Mission régionale d'autorité environnementale
ÎLE-DE-FRANCE

**Avis délibéré
de la Mission régionale d'autorité environnementale d'Île-
de-France sur le projet de construction d'un ensemble
immobilier de grande hauteur dénommé « Les Miroirs »
à Courbevoie (Hauts-de-Seine)**

N°MRAe 2021-1712
en date du 12/08/2021

Figure 7: Ombrages sur les tours - Façade Est -Étude d'impact p. 245

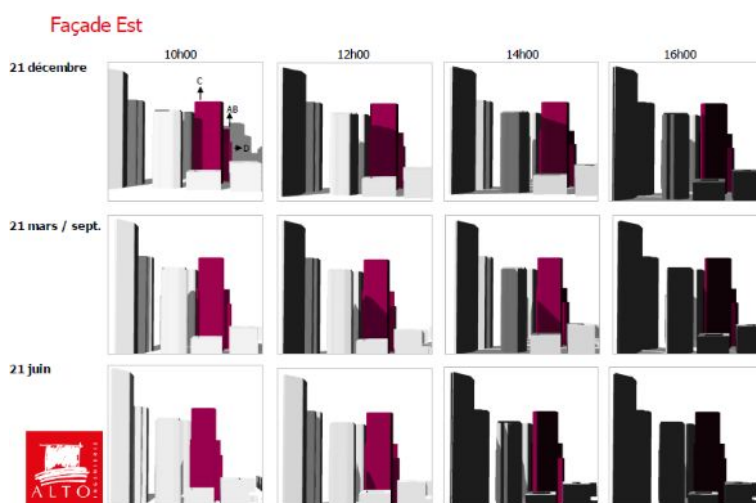
La MRAe relève que la problématique de l'ombre portée du projet est amoindrie dans l'étude d'impact qui estime que la présence de tours sur le secteur engendre déjà des ombrages et conclut ainsi sur un impact supplémentaire du projet faible. Or, l'examen des ombrages montre un certain accroissement de l'ombre portée sur le secteur Diderot-Aubran au printemps et en automne.

La MRAe remarque également que des immeubles d'habitation et le collège des Renardières sont à proximité immédiate du site du projet. Il apparaît selon l'étude d'impact (p.241) que ces bâtiments seront : « davantage

dans l'ombre ». Il convient donc d'apporter plus de précisions sur l'incidence de la perte d'ensoleillement sur ces bâtiments.

(5) La MRAe recommande d'évaluer et modéliser avec précision la perte d'ensoleillement induite (heures/jours/saisons) par le projet sur les bâtiments d'habitation alentours et le collège des Renardières, et d'expliquer les mesures prises pour l'éviter ou la réduire.

Figure 8: Vue 3D des niveaux sonores à 2m en façade des bâtiments A, B et C - étude d'impact p.134

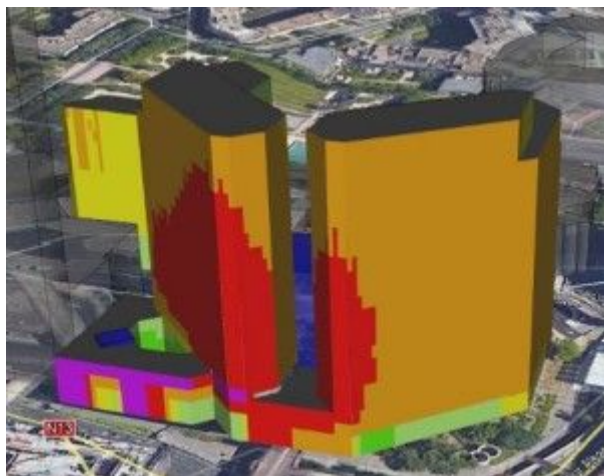
En phase d'exploitation, l'étude d'impact précise que : « le projet n'induit pas d'impact négatif sur l'environnement sonore : la nouvelle configuration de l'îlot va modifier la répartition du bruit sans pour autant l'aggraver ni l'améliorer ». Toutefois, pour la MRAe, le projet prévoit des immeubles plus proches des axes par rapport aux immeubles existants. L'environnement acoustique en façade des futures tours est donc dégradé.

La MRAe rappelle que ces protections sont utiles pour la partie de l'année où le bâtiment fonctionne de manière close. Au printemps et à l'été, les usagers sont exposés à une pollution sonore diurne élevée, lorsque les fenêtres sont ouvertes ou s'ils utilisent les nombreux balcons prévus par le projet. La MRAe indique que les modélisations doivent prendre en compte cette situation et la rapprocher des valeurs recommandées par l'Organisation mondiale de la santé (OMS) de ne pas dépasser les 53 dBA (L_{den}) dans la journée.

Figure 9: Cartographie des valeurs d'isolement acoustique en façade relative au classement sonore - Etude d'impact p.292

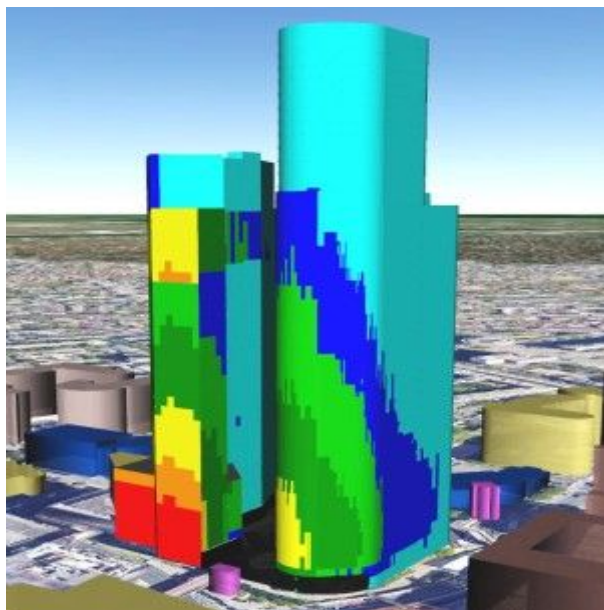
La MRAe note que cette problématique a été intégrée dans les mesures de réduction (p. 291) et que par ailleurs des mesures de suivi sont également prévues afin de vérifier que les niveaux d'acoustique intérieur et que le confort est respecté.

(10) La MRAe recommande de compléter l'étude d'impact par la comparaison des valeurs de nuisances sonores simulées après réalisation du projet avec les valeurs recommandées par l'Organisation mondiale de la santé d'une part et en prenant en compte l'exposition à ces nuisances lors de l'usage des balcons ou avec les fenêtres ou baies vitrées ouvertes au printemps et à l'été, d'autre part.
